Solicitação de Esclarecimentos quanto ao Edital de Concorrência Pública nº 02/2023 - COMPLEMENTAR

PEDIDO DE ESCLARECIMENTO

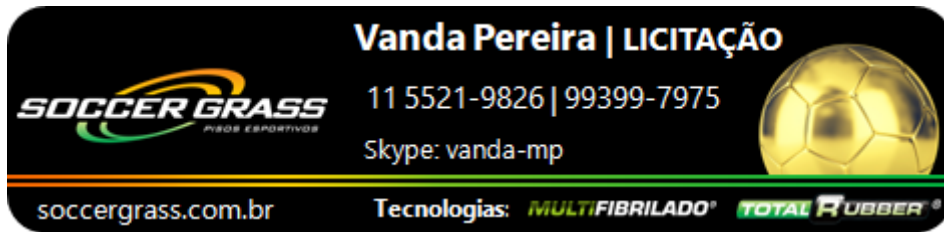
Pergunta 03: Verifica-se no edital ausência de quantitativo e especificação técnica do composto a ser utilizado entre as fibras da grama. Qual a quantidade de areia/borracha e a granulometria a serem utilizadas entre a fibras da grama?

Qual a quantidade de quilos por metro quadrado devemos considerar para preparar a proposta?
